Stavba: Rekonstrukce sportovního centra Ostrava - Dubina
Objekt:

ZL-42 - Doplnění podkladních profilů TORENIT pro VO - W 7,8,10,12 a 13

Stavba: Rekonstrukce sportovního centra Ostrava - Dubina
Objekt: ZL-43 - Úprava zasklení dveří prvku W13 - náhrada zastínění
Soupis:

Objekt: ZL-45 - Doplnění kotevních prvků pro ukončení štítu

Schéma zapojení ATLAS II

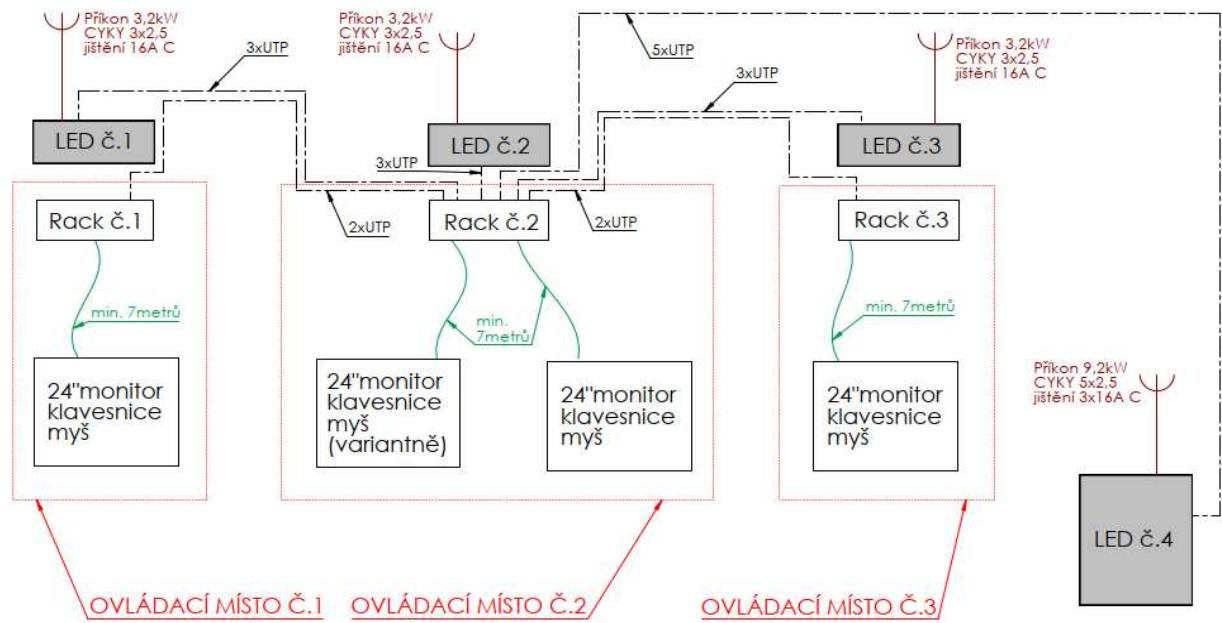
Základní srovnání - dodávky časomíry - projektové řešení syst. NISA SPORT vs. ATLAS II full

Příloha: k ZL č. 51 - Časomíra - navýšení požadavku na funkce a software a záruční dobu
